INFORME TÉCNICO N° 0092-2024-RNBD

ASUNTO : Evaluación del expediente administrativo sobre Acreditación de disponibilidad hídrica subterránea.

FECHA : Huaral, 30 de setiembre de 2024

FIGURA N° 08: SECCIÓN GEOLÓGICA-GEOFÍSICA B-B', MOVILIZACIÓN VERTICAL Y HORIZONTAL DEL ACUÍFERO.

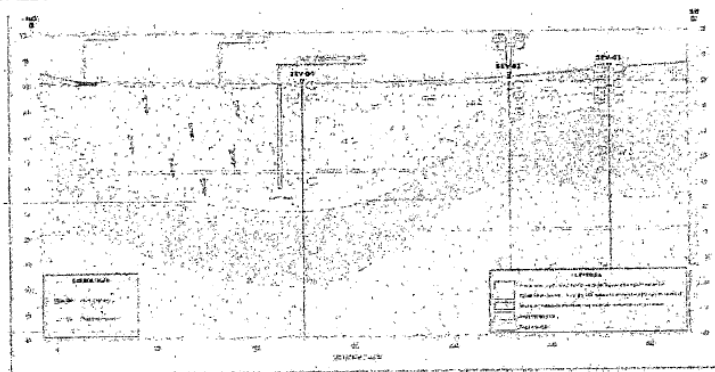
De las 4 secciones geofísicas descritas anteriormente, el administrado solamente presenta las secciones geofísicas B-B' y D-D' las cuales están ilegibles.

Observación 03. Al respecto el administrado deberá adjuntar mapa de ubicación de los sondeos y secciones geofísicas, mapas de espesores totales de los depósitos cuaternarios sueltos u horizonte permeable saturado (formación geológica - rocosa), mapa del techo del basamento rocoso o impermeable, mapa geofísico con los resultados cuantitativos del horizonte saturado, mapa de ubicación del sector o sectores con las condiciones geofísicas favorables para el aprovechamiento de aguas subterráneas.

Figura N° 4A: Parámetros Hidráulicos - Curva de descenso.

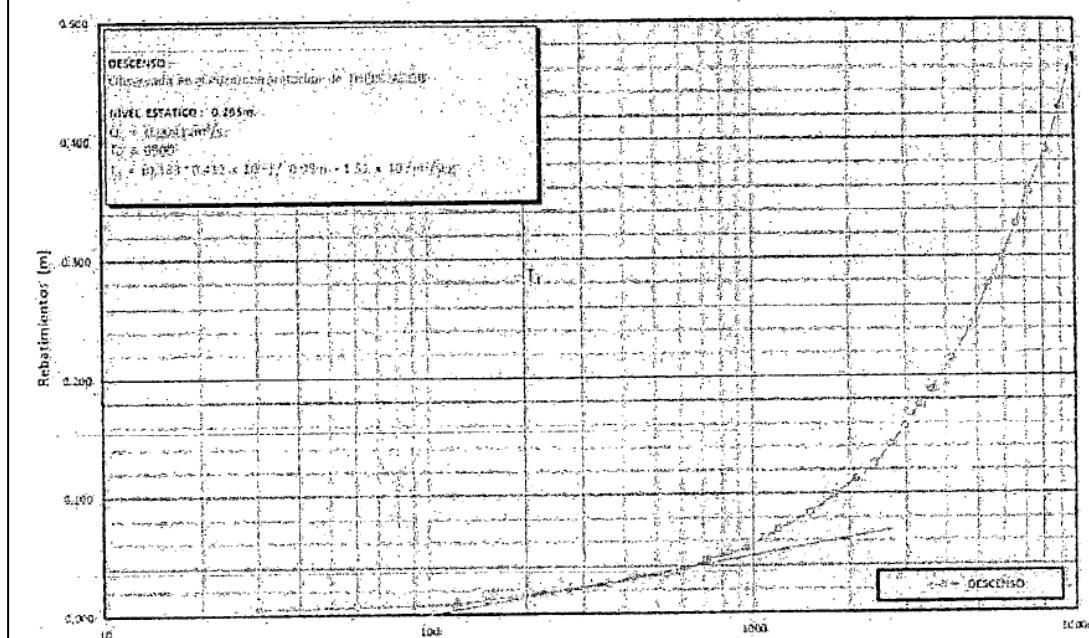
Siendo los parámetros hidráulicos – curva de descenso ilegibles para poder definir los parámetros hidrogeológicos (T, K, C.E y S)

Observación 05. Se requiere sustentar las pruebas de bombeo, detallar el cálculo para obtención de los parámetros hidrogeológicos (T, K, C.E y S) del acuífero y adjuntar fotografías realizadas. Además, adjuntar mapa de ubicación de pozos y fuentes de agua legibles.

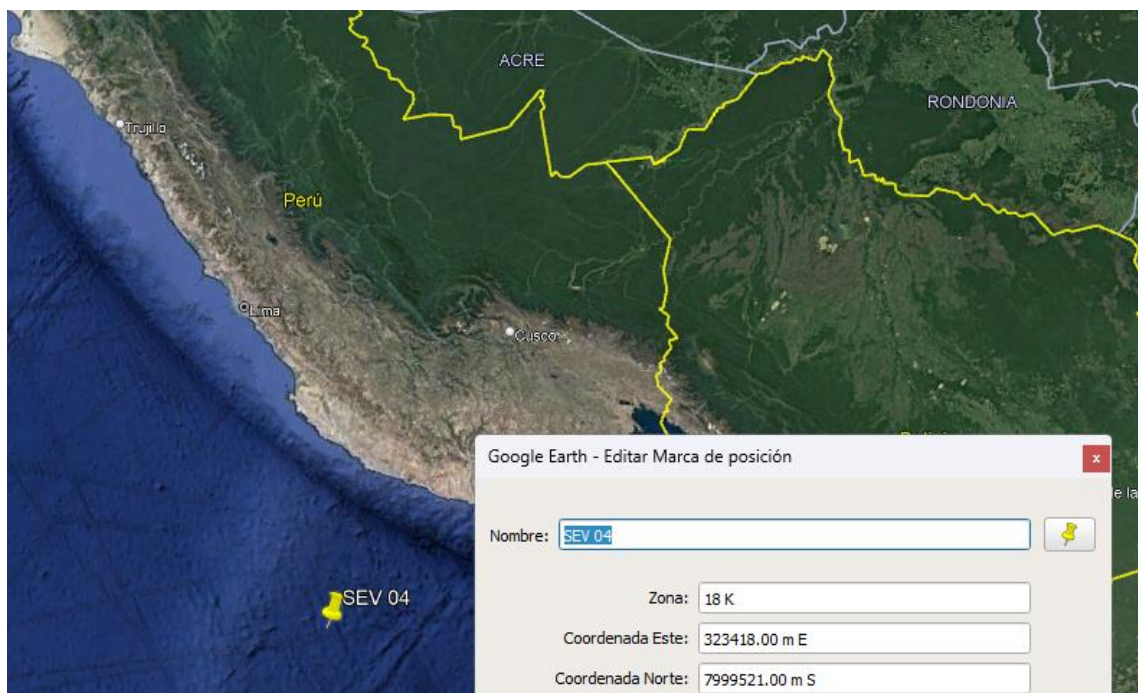
De acuerdo al cuadro del administrado, refiere que el pozo se ubica en el distrito de Sama, y verificadas las coordenadas en Google Earth Pro, arrojan en el océano pacífico.

Observación 10. *El administrado deberá indicar las coordenadas correctas del punto de captación del pozo, así como el lugar donde hará uso del recurso hídrico, adjuntado mapa con la ubicación del pozo proyectado.*
